Circular Aclaratoria No. 2
PROYECTO DE CONVOCATORIA A LA LICITACIÓN PÚBLICA NACIONAL
No. PC-013J2Y001-E1-2024

CIRCULAR ACLARATORIA CA-PC-2-2024

A todos las personas interesadas en el **PROYECTO DE CONVOCATORIA A LA LICITACIÓN PÚBLICA NACIONAL**, No. **PC-013J2Y001-E1-2024** y con clave de expediente de la Plataforma Integral CompraNet No. **E-2024-00011303**, cuyo objeto es la: **"PROTECCIÓN DE LITORAL COSTERO SUR MEDIANTE CONSTRUCCIÓN DE ROMPEOLAS PARALELOS A LA COSTA, PRIMERA ETAPA, EN EL PUERTO DE ALTAMIRA, TAM."**, se hace de su conocimiento lo siguiente:

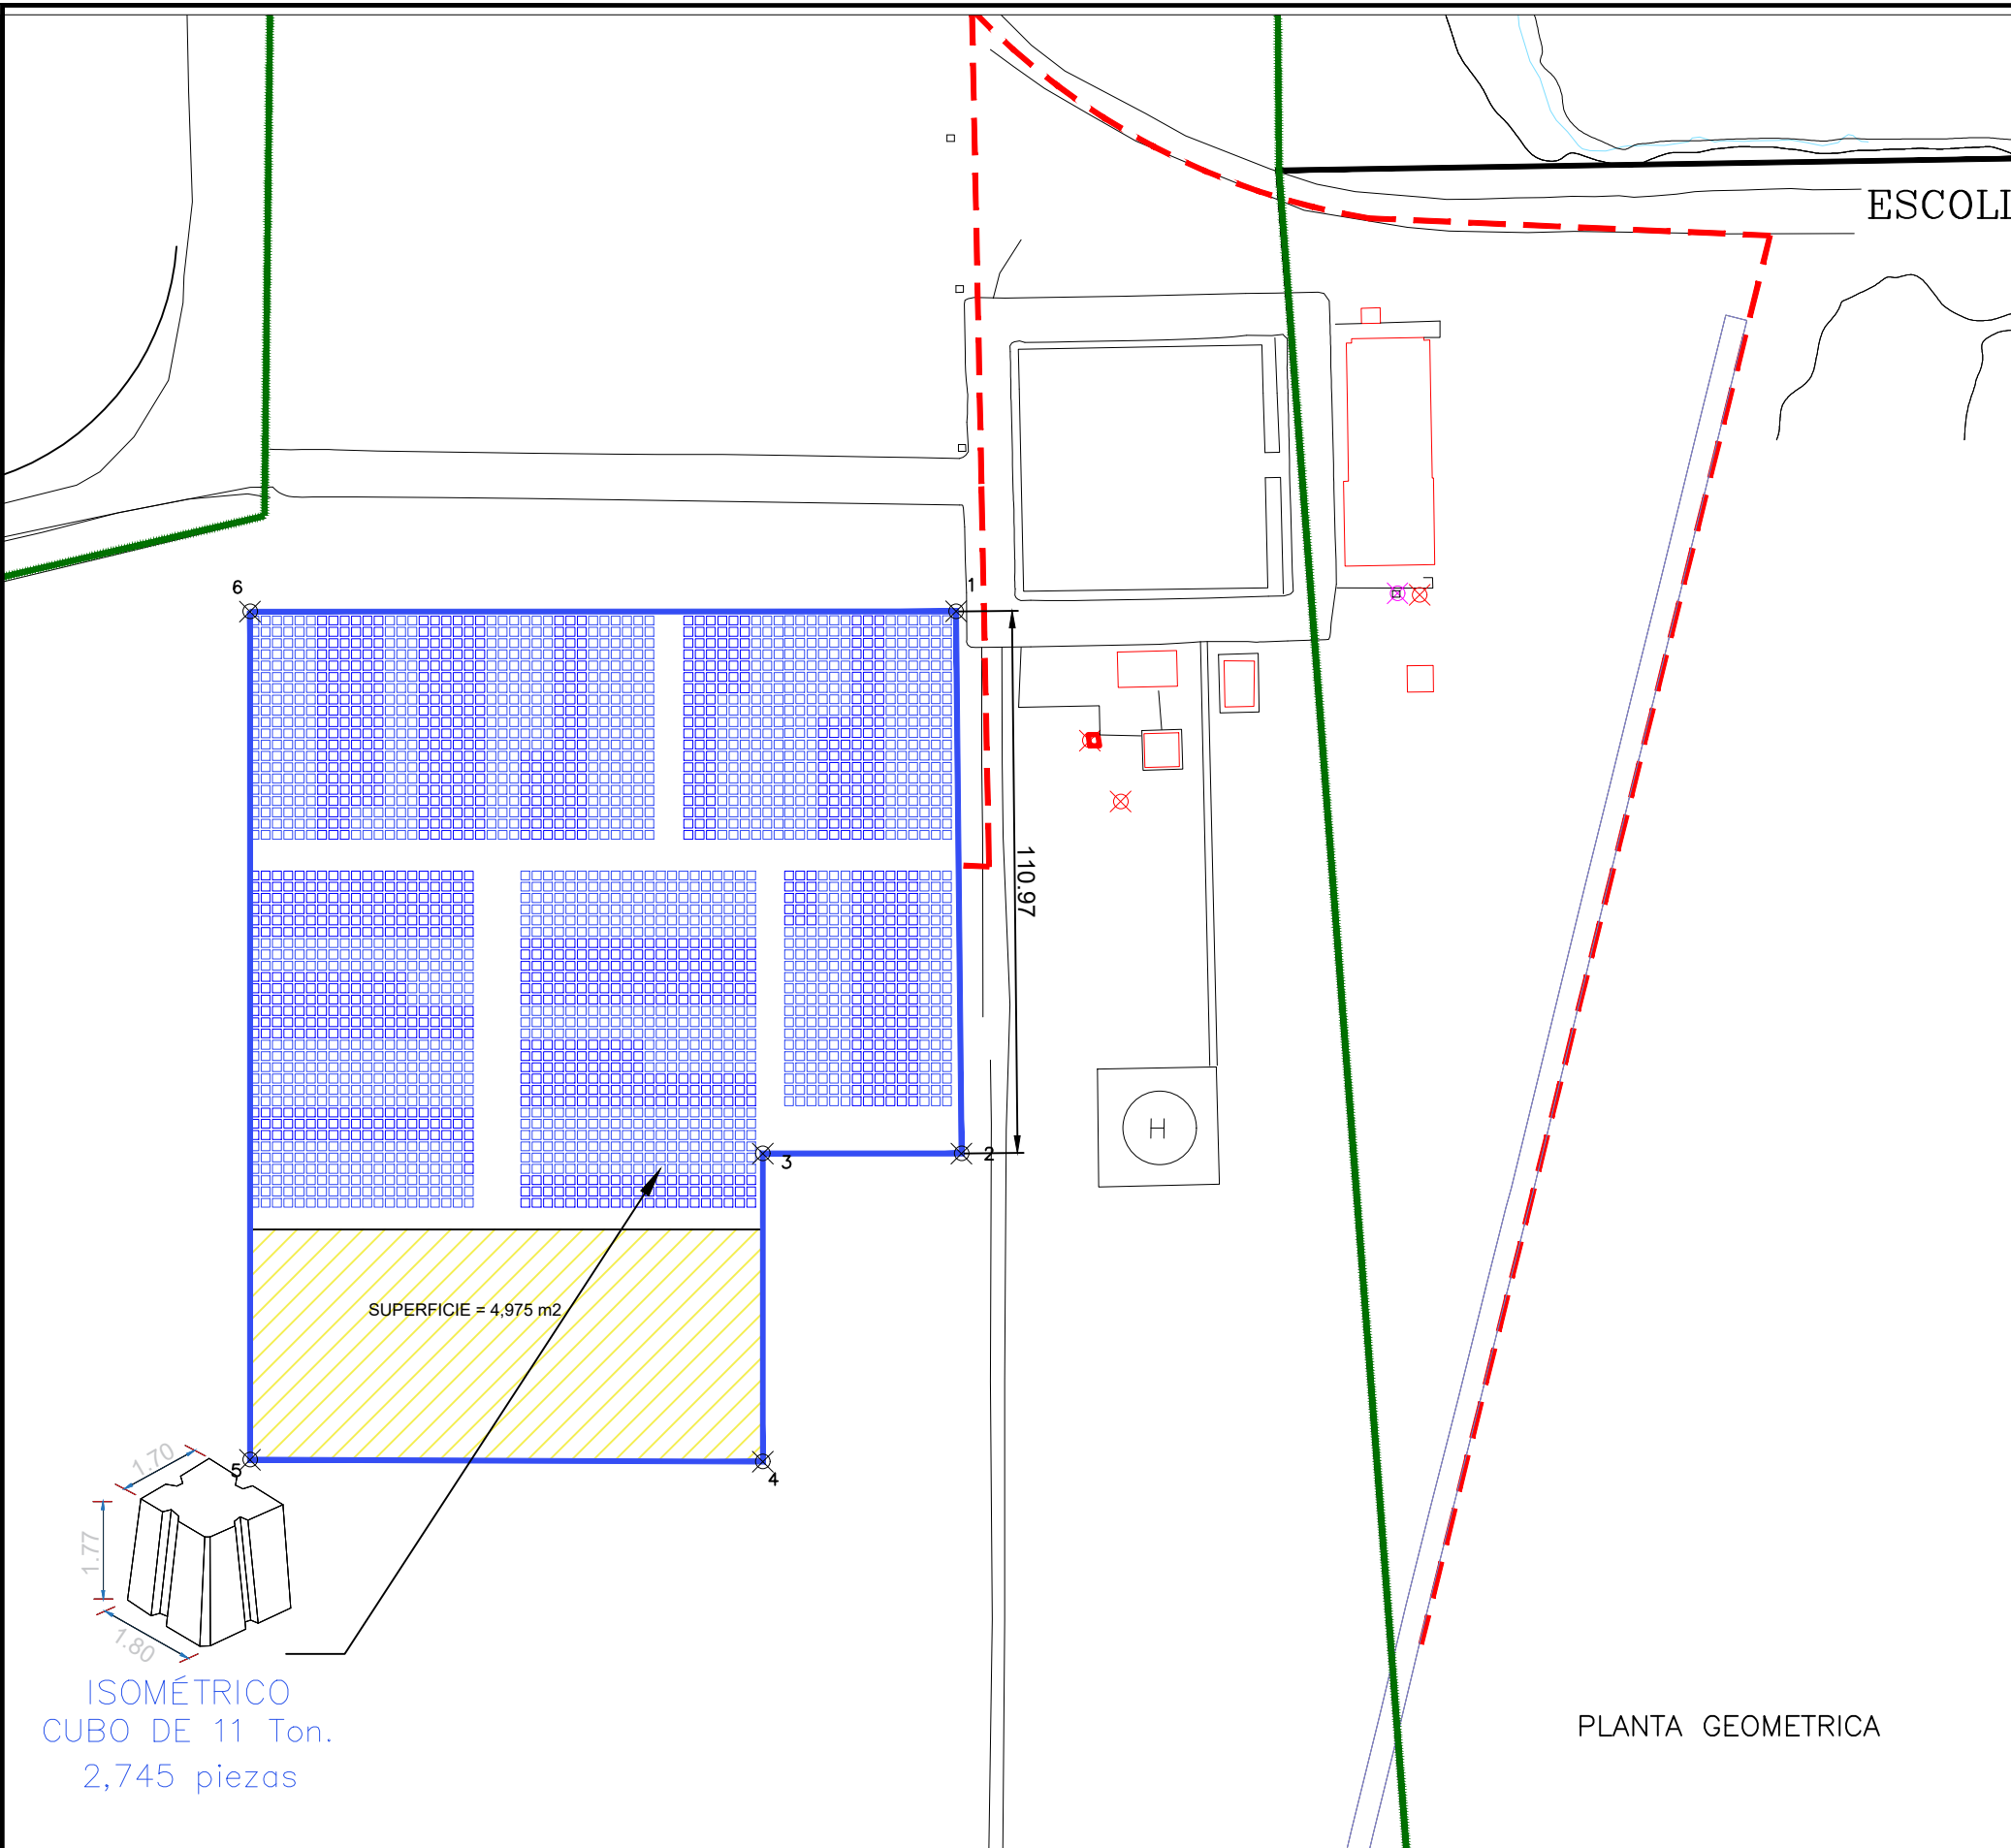
1.- EL PLANO SITIO DE ALMACENAMIENTO ASPN-ALT-GI-P-C002-24-0.

Observación: No contiene algún cuadro de construcción donde haga énfasis a la localización del mismo, con sistema de coordenadas UTM como los otros planos .

Respuesta de la ASIPONA ALTAMIRA a través del Departamento de Proyectos: De manera adjunta a la presente Circular Se hace entrega de plano No. ASPN-ALT-GI-I-C002-24-1.

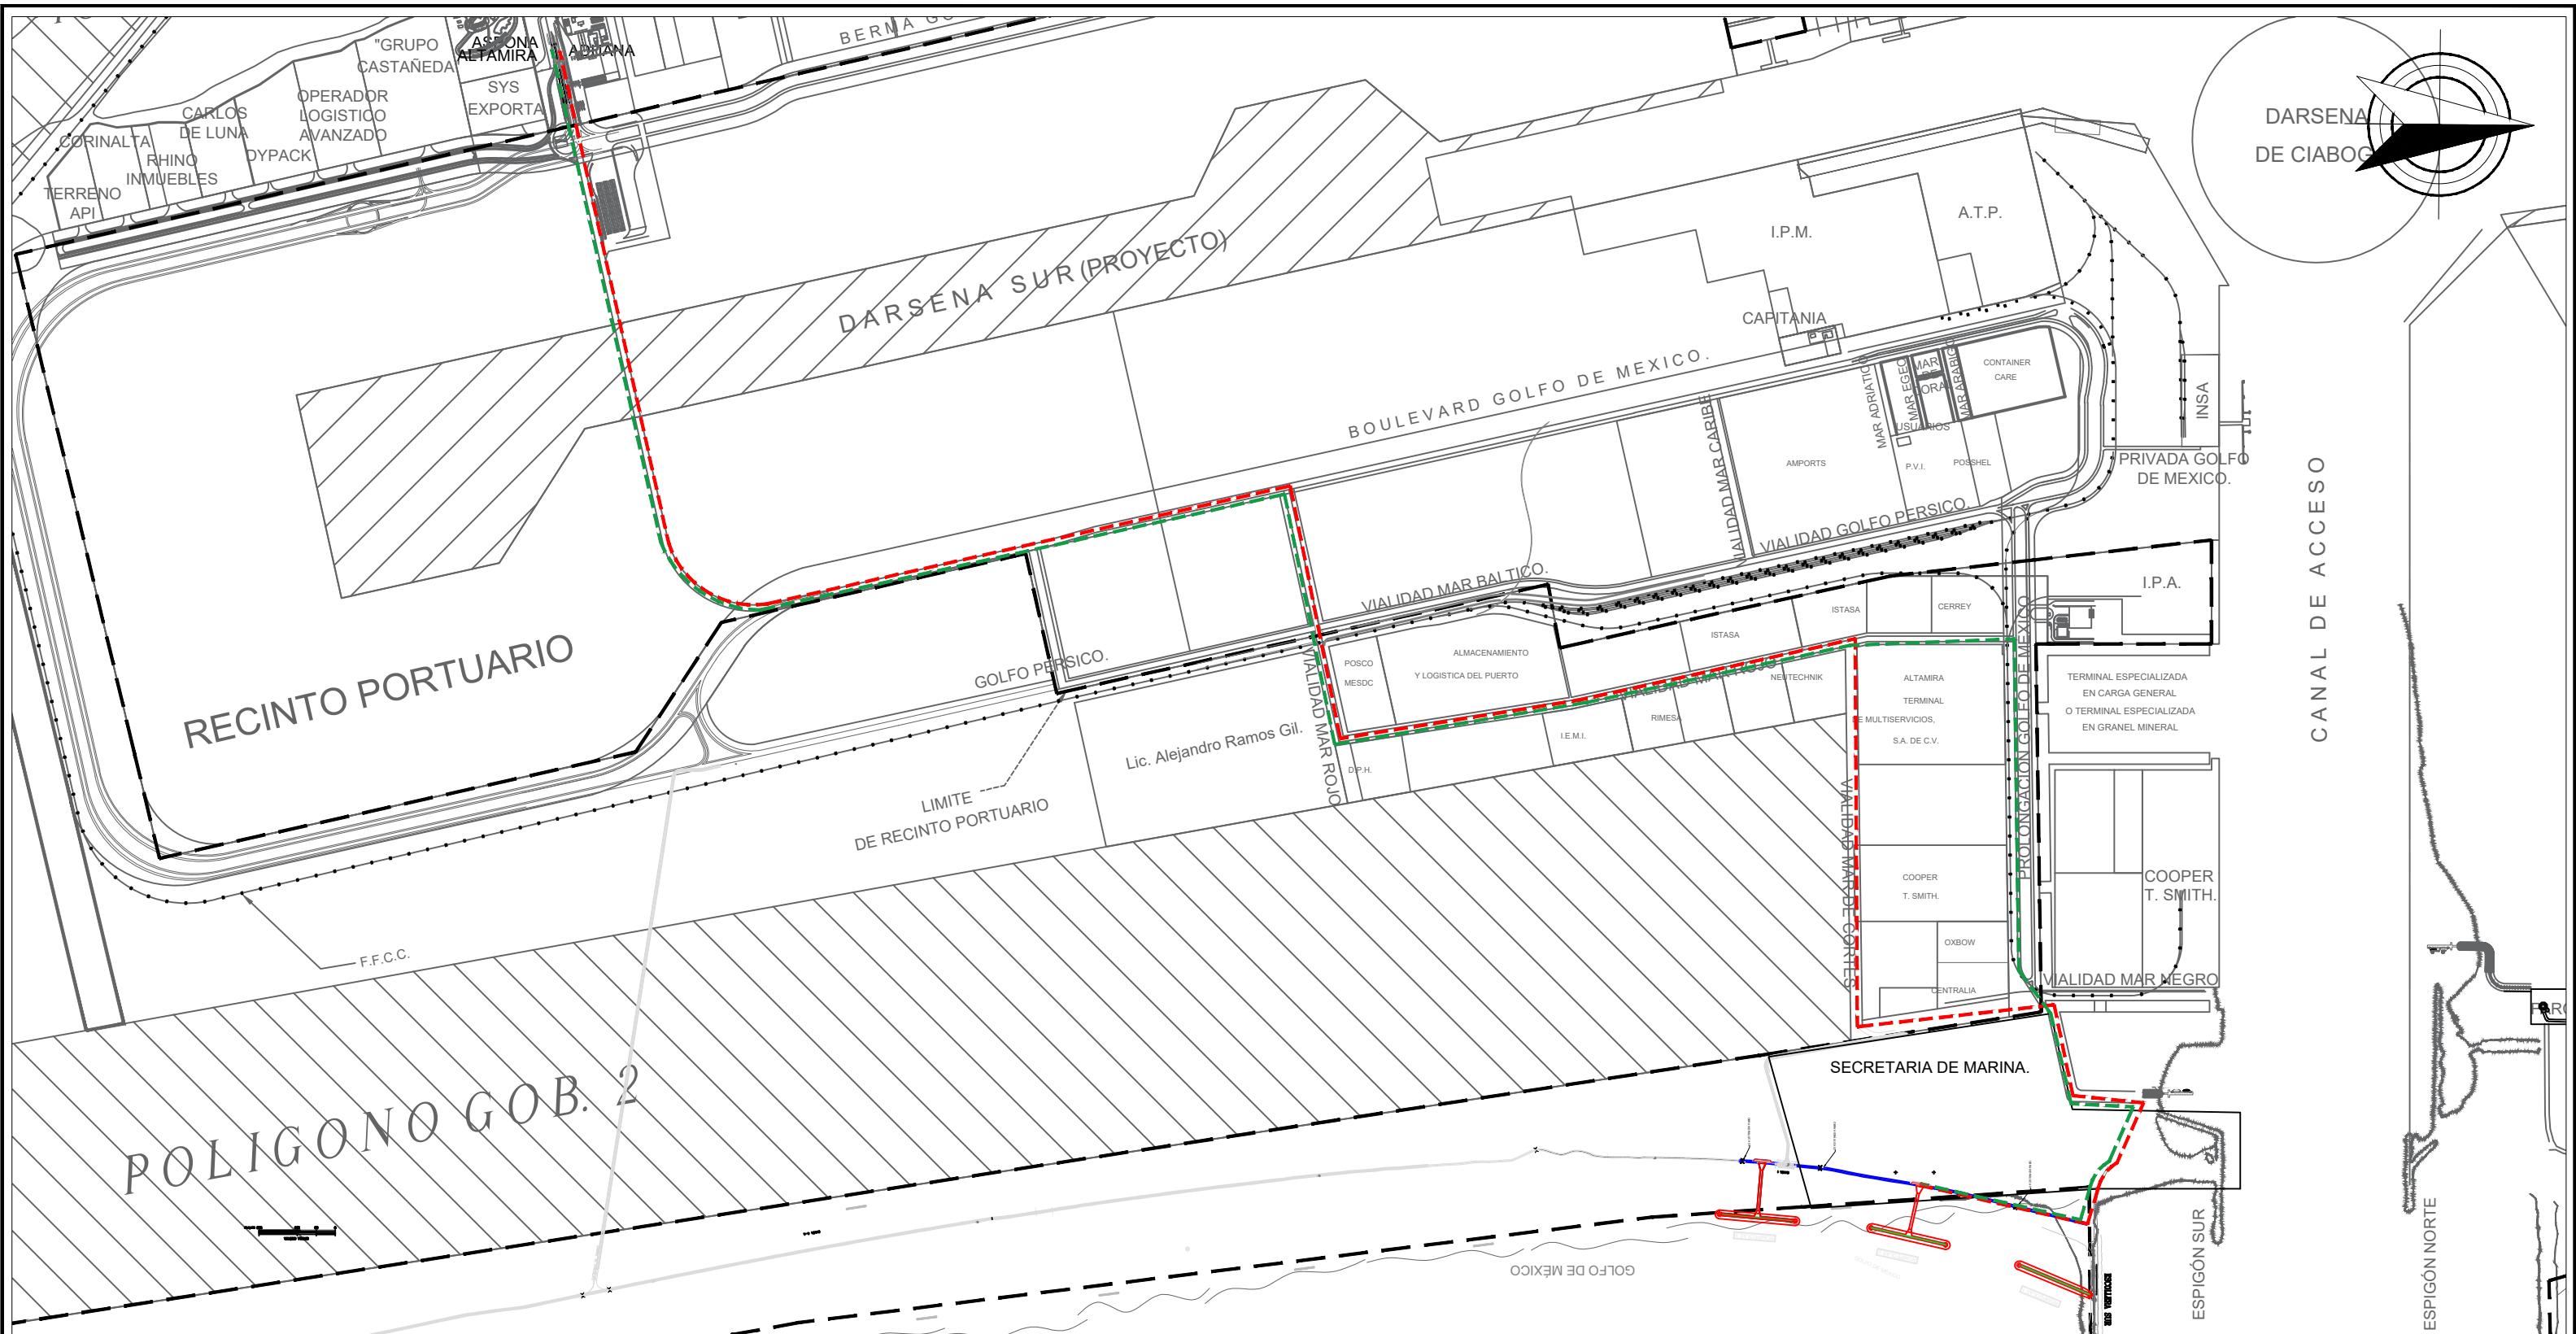
5.- PLANOS EN GENERAL.

Observación: No viene especificado en ningún plano **LA RUTA ESPECÍFICA DE LOS ACARREOS DE MATERIAL DESDE ACCESO AL PUERTO AL SITIO DE LOS TRABAJOS.** (mencionando que dentro del puerto se pueden tomar varias rutas).

Respuesta de la ASIPONA ALTAMIRA a través del Departamento de Proyectos: De manera adjunta a la presente Circular se hace entrega del Plano No. ASPN-ALT-GI-I-C008-24-0.
